## **Storvannsveien 90-94, søknad om endring av reguleringsplan**

## **Søknad om mindre endring av reguleringsplan for området ved Hesteskoblokka**

## **Klage på vedtak om mindre endring av reguleringsplan for området ved Hesteskoblokka**

**ILL: (OVER) UTSNITT FRA FORSLAG TIL ENDRET PLANKART**

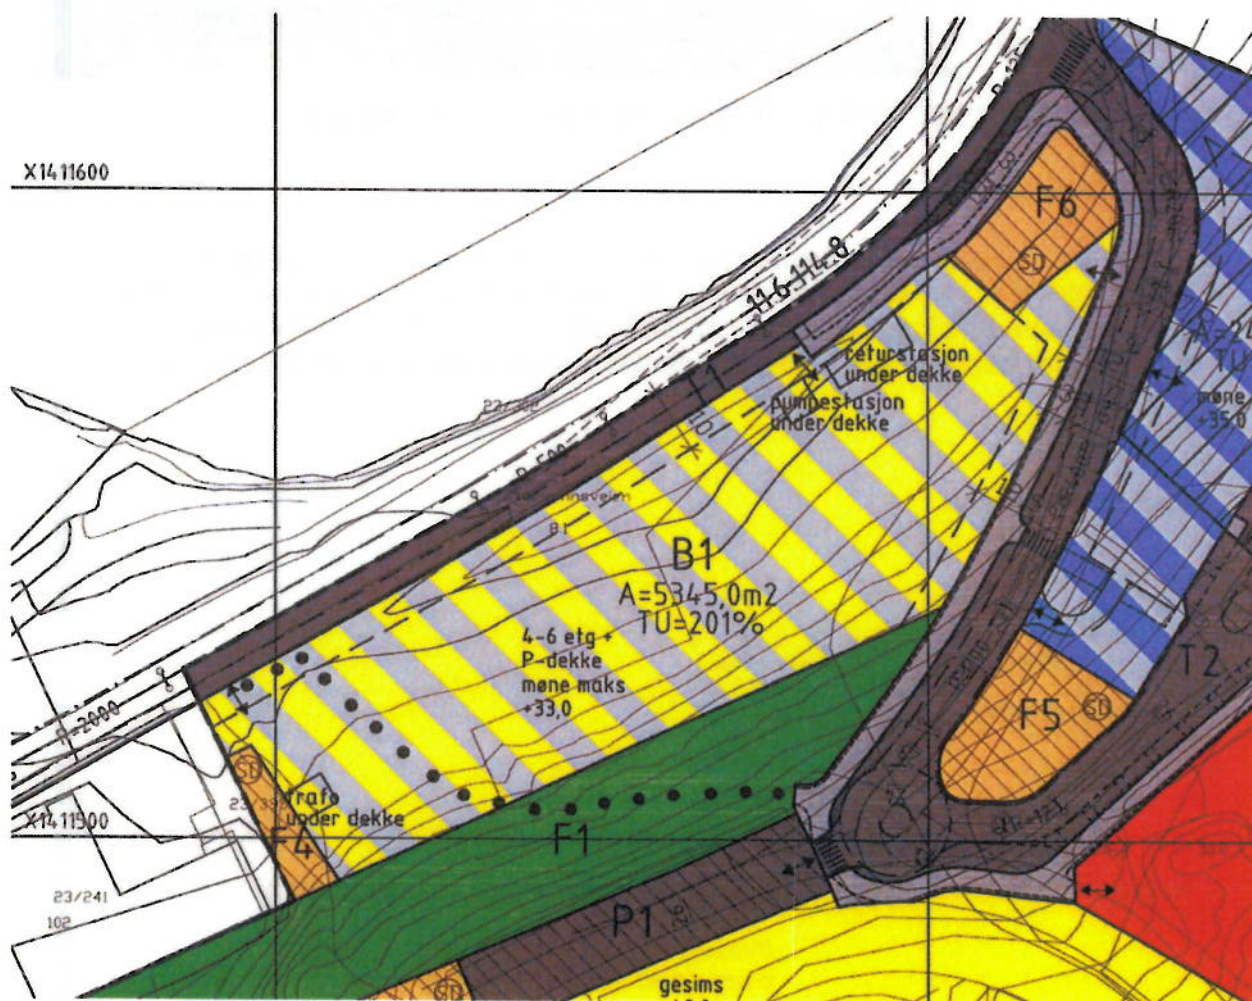
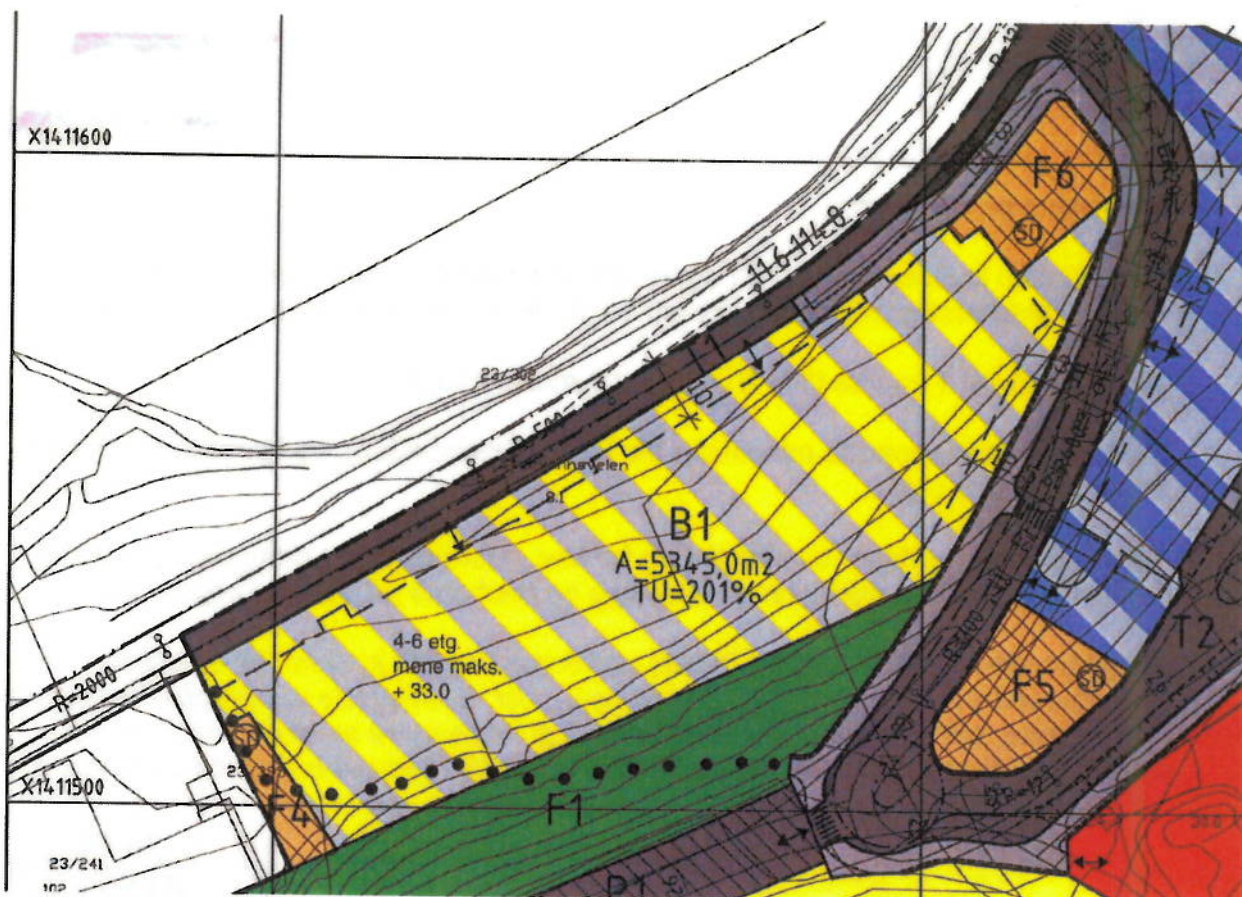
Gangsti som krysser over felt F1 og vestsiden av felt B1 legges om til en trasè mer parallellt med vestlig avgrensning for felt B1, for å tilrettelegge bedre for planlagte bygg.

Teksting på felt 1 endres til "4-6 etg., møne maks. +33,0."

Det markeres to separate adkomster fra T1 (Storvannsveien). Innkjørsel/adkomst fra tomtens østside utgår.

Teksting og markeringer av avgrensning for hhv. returstasjon og pumpestasjon under dekke fjernes. Disse plasseres i bodanlegg og markeres på senere byggesøknad.

Byggegrense på felt B1 mot T1 (bilvei) og F6 (snedeponi) justeres for å tilpasse planlagte plasseringer av bygg og inngangspartier. Endringene vil ikke påvirke naboer i særlig grad, endringer mot vei foreslås for å gi fotgjengere en bedre skjermet og oversiktlig adkomstsituasjon. Avgrensningen til felt F6 tilpasses mot disse endringene.

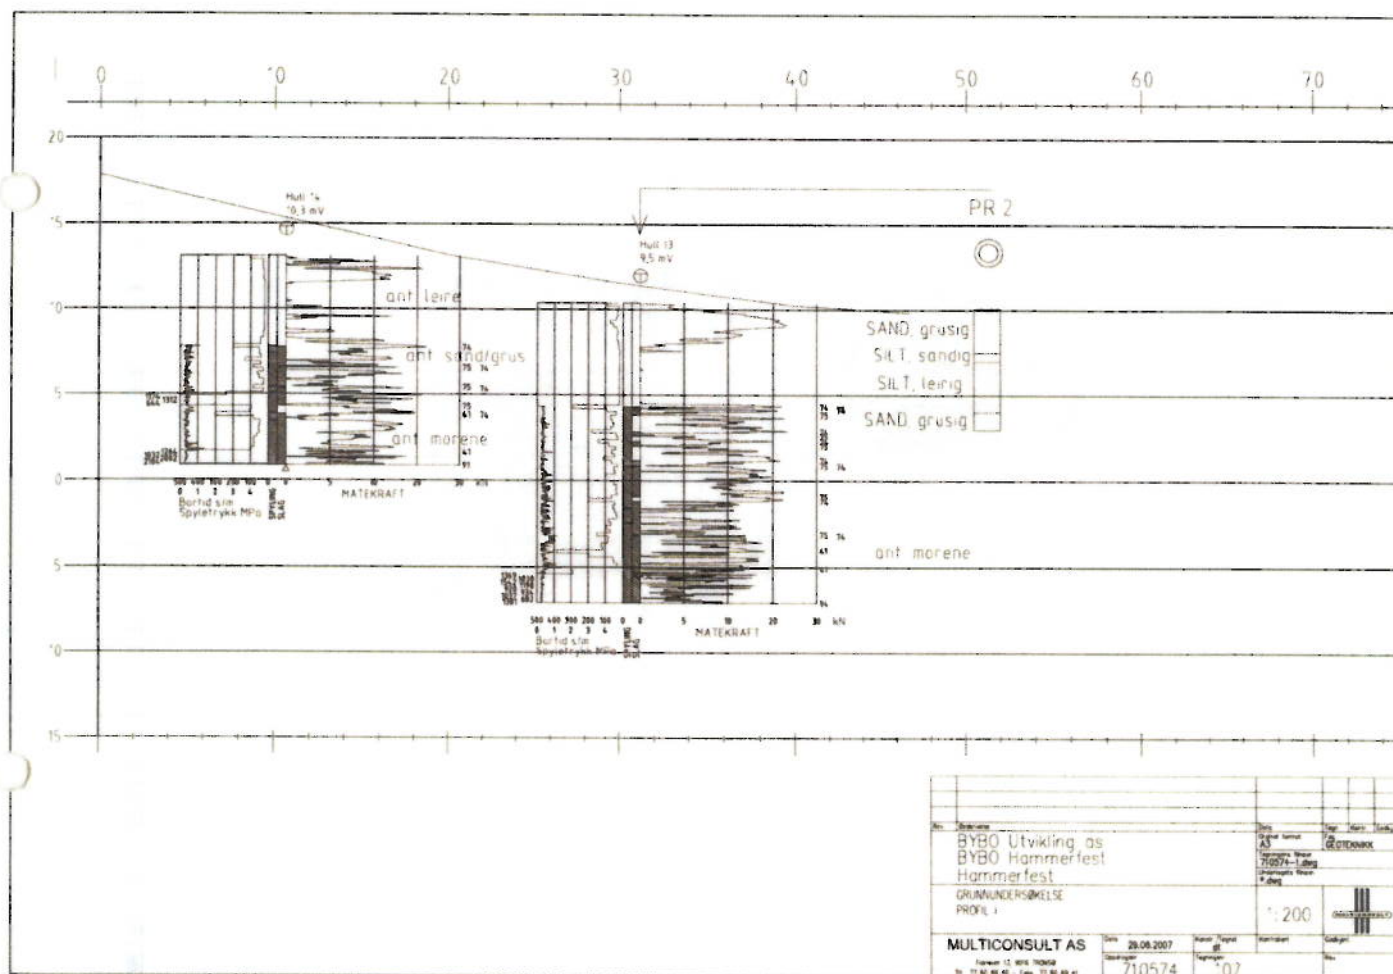
Som nevnt i tidligere saksframlegg er endringene som er foreslått i plankart og bestemmelser relativt ubetydelige, og går stort sett på små justeringer som adkomstsituasjon og parkeringsdekning. Illustrasjonene som er vedlagt viser derimot at det er gjort store endringer i konseptet for planen, blant annet er plasseringen av bygningsvolumene og uterommene endret.

I behandlingen av søknaden om reguleringsendring ble det, fra kommunens side, lagt vekt på at endringene i utbyggingskonseptet ikke ivaretar de kvalitetene som ligger til grunn for den opprinnelige planen. Dette gjelder som nevnt kvaliteten i uterommene, men også byggenes forhold til omgivelsene. Et viktig moment i den opprinnelige planen var å ivareta hesteskoblokkens status som landemerke. I planen er dette oppnådd gjennom å plassere byggene på tvers av veien og beholde gode mellomrom mellom byggene. Mellomrommene gir muligheten til å opparbeide gode uterom med gode solforhold gjennom hele dagen (se vedlagt solstudie). I foreslått endring ligger uterommene bak bygningsmassen opp mot skråningen mot Hesteskoblokken. Uterommet vil derfor kun ha gode solforhold en viss tid på dagen, og man mister muligheten til å etablere uterom av ulik karakter med kontakt mot storrannet.

Den nye plasseringen av volumene langs med Storrannsveien begrunnes med at dette er en mer økonomisk måte å bygge ut på. Dette grunnet geotekniske forhold. Hvis man skal grave seg inn i terrenget opp mot skråningen kreves byggtekniske tiltak for å sikre god fundamentering. Disse tiltakene blir mindre omfattende om man trekker bebyggelsen nærmere veien. Tiltakshaver hevder også at prosjektet ikke er salgbart med mindre alle leilighetene har utsikt mot Storrannet. I klagen hevder tiltakshaver at kommunen har missforstått en del av tegningsgrunnlaget, og at dette har ført til at saken er behandlet på feil grunnlag.
